**UCHWAŁA NR XXVII/382/20
RADY MIASTA KOŁOBRZEG**

w sprawie przyjęcia apelu przez Radę Miasta Kołobrzeg w sprawie rozwiązań komunikacyjnych dla zadania „Budowa drogi krajowej nr 11 na odcinku od ronda „Janiska” do węzła „Kołobrzeg Wschód” w ramach zadania: ”Budowa drogi S6 Szczecin - Koszalin wraz z obwodnicą Koszalina i Sianowa (S6/S11)”

**Apel Rady Miasta Kołobrzeg w sprawie rozwiązań komunikacyjnych dla zadania
"Budowa drogi krajowej nr 11 na odcinku od ronda "Janiska" do węzła "Kołobrzeg
Wschód" w ramach zadania: „Budowa drogi S6 Szczecin - Koszalin wraz z obwodnicą
Koszalina i Sianowa (S6/S11)”**

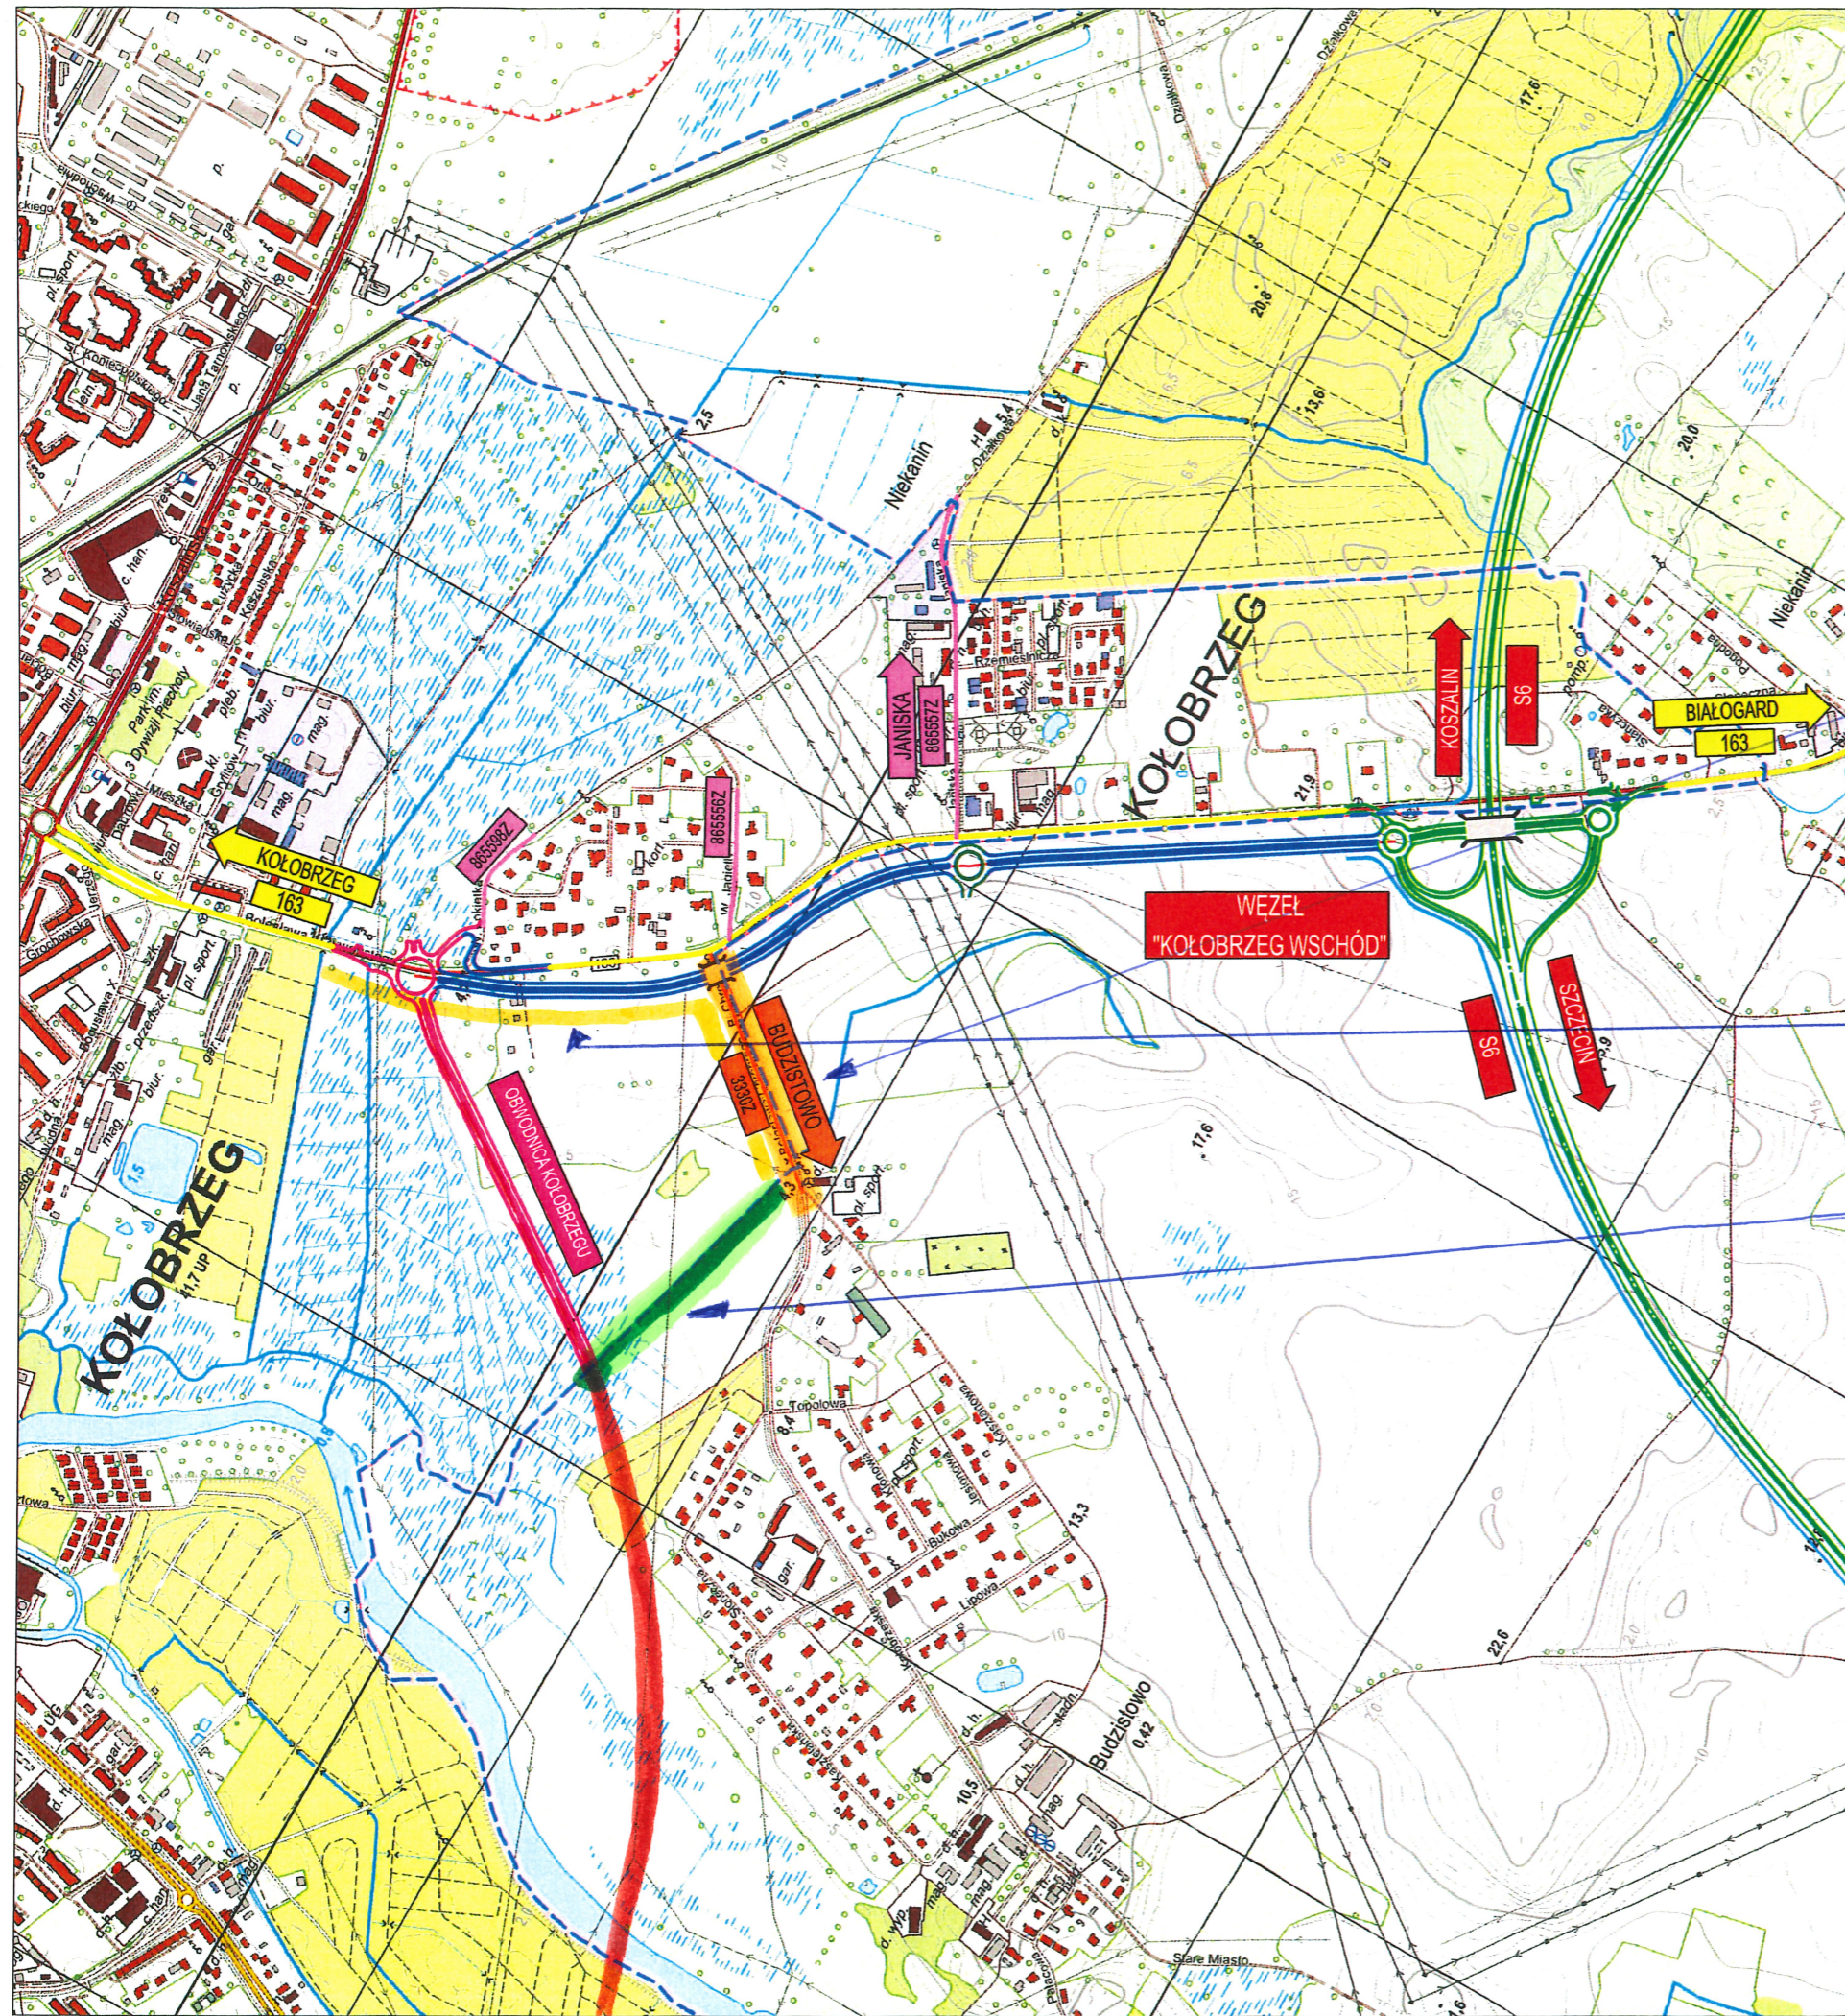
W naszej ocenie forsowane przez sąsiednią Gminę Kołobrzeg rozwiązanie polegające na budowie wiaduktu jest rozwiązaniem uciążliwym dla wszystkich stron – nie tylko mieszkańców Kołobrzegu z osiedli Rzemieślnicze, Lęborskie i Gryfitów. Wyniesiony na wysokość 7-8 m nad poziom terenu nasyp / wiadukt będzie źródłem hałasu o dużym zasięgu, którego ekrany akustyczne nie będą w stanie zredukować. Uważamy, że jest to dużo bardziej kosztowne rozwiązanie od zaproponowanego przez Prezydent Miasta Kołobrzeg w piśmie z dnia 5.08.2020r. Wiadukt łączący miasto Kołobrzeg z drogą S6 i tunel komunikacyjny pod nim dla Budzistowa nie uwzględnia także perspektyw rozwojowych Budzistowa, które w niedalekiej przyszłości będzie potrzebowało dodatkowej komunikacji z miastem Kołobrzeg niż obecnie zaplanowana w ramach w/w zadania.

1. włączeniu komunikacji samochodowej do / z Budzistowa na wys. ul. Bolesława Chrobrego na poziomie „zero” do projektowanego odcinka drogi, co jest możliwe w ramach odstępstwa od warunków technicznych, które można uzyskać od właściwego Ministra. Na załączonej mapie pokazane w kolorze pomarańczowym.

2. skierowaniu ruchu pieszych i rowerzystów w projektowaną drogę dojazdową prowadzącą do nieruchomości przy ul. Krzywoustego i dalej w kierunku Kołobrzegu kładką najazdową nad obwodnicą Kołobrzegu w kierunku oś. Lęborskiego oraz Szkoły Podstawowej Nr 8. Jest to rozwiązanie bezkolizyjne i najbezpieczniejsze dla pieszych i rowerzystów ze wszystkich do tej pory zaproponowanych. Na rysunku pokazane w kolorze żółtym.

3. zmianie skomunikowania miejscowości Budzistowo z istniejącą obwodnicą Kołobrzegu i wykonaniu włączenia na poziomie „zero” do drogi między Rondem im. Jerzego Patana a Rondem im. Związku Inwalidów Wojennych wraz z budową drogi dojazdowej od ul. Bolesława Chrobrego. Na rysunku pokazane w kolorze zielonym.

PROPOZYKANY RUCH 2/DO BUDZISZOWA NA POZIOMIE "0" ZAMIAST TUNELEM POD KŁADUKTEM

PROPOZYKOWANA KOMUNIKACJA PIESZO-ROWEROWA MIESZKANCÓW BUDZISZOWA BEZKOLIZYJNĄ KŁADKĄ NAJAZDOWĄ NAD OBKODNICĄ KOŁOBRZEGU

DODATKOWE SŁUWNIKOWANIE BUDZISZOWA 2 MIASTEM KOŁOBRZEG POPRZECZ OBKODNICĄ KOŁOBRZEGU
